VĚC: VYSVĚTLENÍ ZADÁVACÍ DOKUMENTACE Č. 6

v rámci zadávacího řízení na zadání veřejné zakázky s názvem "Rekonstrukce a stavební úpravy městského plaveckého bazénu v Liberci", ev. č. VVZ: Z2023-031827 (dále jen „VVZ“), kterou zahájil zadavatel Statutární město Liberec, se sídlem nám. Dr. E. Beneše 1/1, 460 59 Liberec 1, IČO: 00262978, formou otevřeného řízení dle § 56 zákona č. 134/2016 Sb., o zadávání veřejných zakázek, ve znění pozdějších předpisů (dále jen „zákon“ nebo „ZZVZ“), poskytuje zadavatel účastníkům následující vysvětlení zadávací dokumentace.

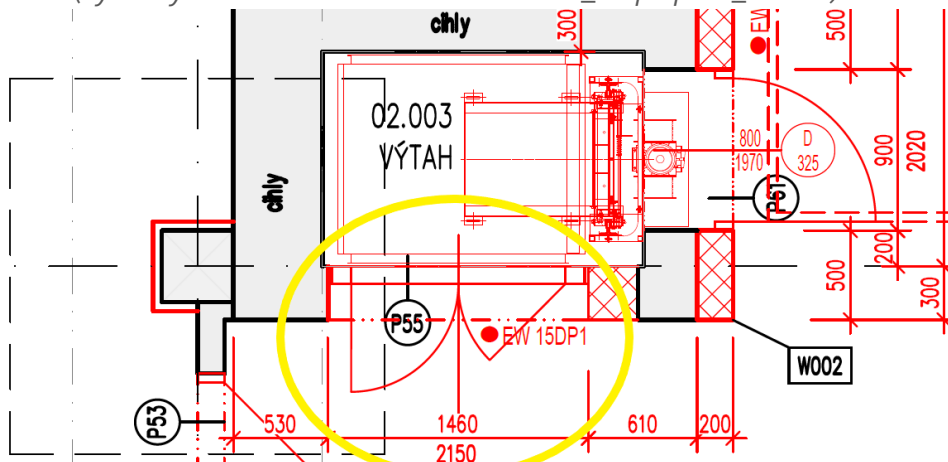
Znění dotazu č. 3

dveře (výkaz výměr: Rekonstrukce bazénu Liberec_soupis prací_221010)

číslo dveří	číslo místnosti 1	číslo místnosti 2	exteriér / interier	popis	orientace	rozměry (a / b)	tl. zárubně	materiál zárubně	č. schématu	č. technické specifikace	barva	ide mokra	požadavky PBR	koule / klíka	klíka / klíka	kování bez zárubně	koupebnový zámek	cylinrická vložka	prostup vzduchu (dle VZT)	zarážka	poznámka	
D322	02.016	02.016a	I	Dveře jednokřídlé plné	L	800/2100	150	ocel	1	10	světle šedá				X						X	práh + 100mm
D323	02.016	02.016b	I	Dveře jednokřídlé plné	P	800/2100	150	ocel	1	10	světle šedá			X							X	práh + 100mm
D324	02.010	02.009a	I	Dveře jednokřídlé plné	P	800/2100	150	ocel	1	11	světle šedá		EW30DP1-C35200	X							X	vzduchotěsné
D325	02.003	výtah	I	Dveře jednokřídlé plné	L	800/1970	100	ocel	1	11	světle šedá			X

Žádáme o upřesnění rozměru dveří. Rozměr v tabulce nesouhlasí s projektovou dokumentací ani s výkazem výměr.

Tabulka a výkaz výměr byl upraven dle výkresové dokumentace, rozměry dveří D324 900/2100.
